УКАЗАНИЯ

по проектированию устройств автоматики, телемеханики и связи
на железнодорожном транспорте

Изменения в схемах смены
направления движения.

Рис. I

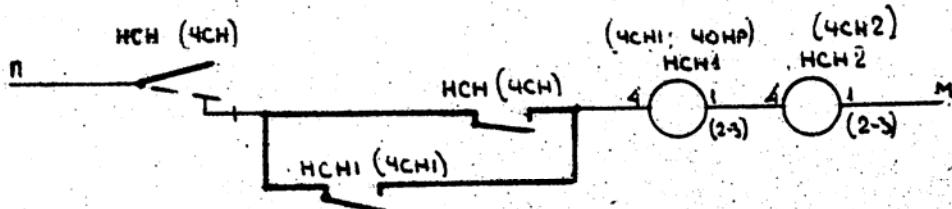
Для усиления защищенности схем смены направления от неправильных действий при установке или замене реле направления, в типовые схемные решения, а также в действующие устройства автоблокировки надлежит внести следующие изменения:

в цепь повторителя поляризованного контакта станционного реле направления включить нейтральный фронтовой контакт основного станционного реле направления, защунтировав его фронтовым контактом реле-повторителя. См. рис. I.

Фронтовые контакты повторителей (НСН1 или НСН2 и др.) следует контролировать в сигнальных цепях выходных светофоров и табло.
